株式会社ミスミ  
日本企業体  
RK 事業グループ

## 「ヘパ・ウルパフィルタユニット/周辺部品」 仕様変更のご案内

ヘパ・ウルパフィルタユニット/風量調整機能付ヘパフィルタユニット/ヘパフィルタユニット交換用メインフィルタ HEPAS、ULPAS、HEPAFS、HEPACF (※一部型式のみ)

I)外形寸法

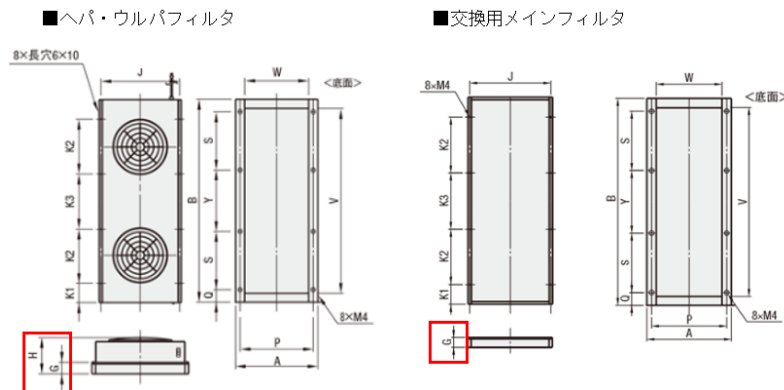
メインフィルタ変更に伴い、H(カバー高さ)とG(メインフィルタ高さ)の寸法変更を致しました。  
恐れ入りますが必要に応じて設計変更のご検討をお願いいたします。

型式	商品名	H (カバー高さ)		G (メインフィルタ高さ)	
		変更前	変更後	変更前	変更後
HEPAS100-25	へパフィルタ	215	230	65	80
ULPAS100-20	ウルパフィルタ	215	230	65	80
HEPACF-25	交換用メインフィルタ	-	-	65	80
